# 2023年度第1回ワークショップを開催しました！

昨年度に引き続き、千葉公園通り道路改修に向けたワークショップを開催しました。

1班 - 両側チーム：歩行空間：2m / 滞留部：両側 0.5m

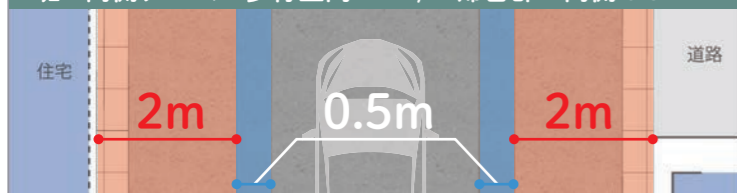
- ・0.5mの滞留部ではベンチや植栽の設置が厳しいので、幅員を広げた方が良い
- ・両側に滞留部を作ることによってそれぞれの幅員が狭くなるのならば、片側に集約した方が良い
- ・駐車場の入り口付近は何も設置せず、住宅が続く箇所においては植栽プランター等は家と家の間に設置するのが適している
- ・植栽や花壇は子供の飛び出しや運転者からの視認性の観点から高さが低いものが適しているが、一方で箇所によっては住宅に対する目隠しとなる可能性もあり、良いかもしれない

1班 - 片側チーム：歩行空間：2m / 滞留部：片側 1m

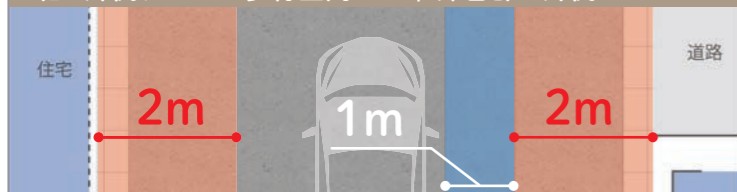
- ・片側だけの滞留部だと目の前の建物用途によって配置されるものが限られるため、両側に滞留部を設け、通り全体を見て配置した方が良い
- ・滞留部は両側に1mずつあるとベンチや植栽プランターの設置が十分に可能
- ・イベント時、飲食店前はパラソルやタープの設置をしたいため線的よりも面的な広さが欲しい
- ・視認できず衝突してしまう恐れがあるため庭園灯のような背の低い照明は、植栽帯を抱き合わせて設置した方が良い。地植えの植栽帯は低すぎると車両の乗り上げの懸念がある

2班 - 両側チーム：歩行空間：1.75m / 滞留部：両側 0.75m

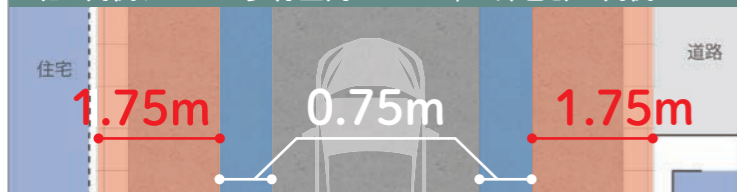
- ・可動式の樹木プランターを設置することで季節に合わせた木陰が創出できる。また、プランターの設置方法や高さによっては車両への圧迫感を生み出し、速度抑制につながる
- ・地域のイベントに関する情報看板があると良い / 通りのシンボルとして背の高い樹木があると良い
- ・イベント開催時に、ホコ天で使用しているような可動式のファニチャーを活用することで、仮設的な滞留空間を設置する
- ・歩行者目線による歩きやすさを考えると同時に、自動車目線の運転しやすさも考える必要がある

2班 - 両側チーム：歩行空間：1.75m / 滞留部：両側 1.5m

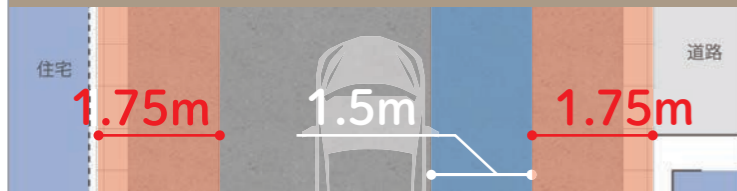
- ・ベンチと車道の間には、背もたれなど緩衝帯となるものがある方が良い
- ・大きいベンチ1基よりも、複数の可動式の小さいベンチを設置する方が組み合わせを変えることができる。また直線型よりもL字型のベンチの方が向かい合わせの姿勢になるので会話が弾む
- ・ベンチや植栽プランターは小さいサイズの方が圧迫感を与えない
- ・荷捌き利用などもあるため、沿道の利用状況を丁寧に観察し、設計を行う必要がある。また、実際は電柱があるエリアなので、電柱があることを想定して計画したほうが良い
